Informação Técnica

MODELO : TC-29V50B

ASSUNTO : Queima do **IC2302** (CXA1279AS)

Detalhe Gráfico

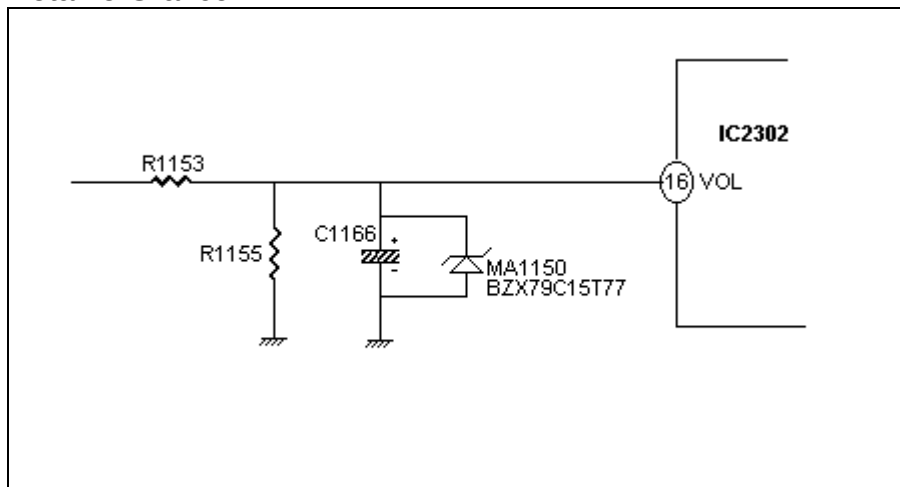
SINTOMA : Aparelho sem som

CAUSAS: Queima do IC2302(Controle de Volume, Bass e Treble)
A queima do IC2302 é provavelmente causada por eletrostática.

SOLUÇÃO : Colocar um diodo zener MA1150 ou BZX79C15T77 em Paralelo com o capacitor C1166, por baixo da placa, para proteção do IC2302.

OBS:. Em todo televisor modelo TC-29V50B que passar pela Oficina Autorizada para reparo, deverá ser colocado o Diodo MA1150 ou BZX79C15T77 como medida preventiva, mesmo que o mesmo não apresente defeito no audio.
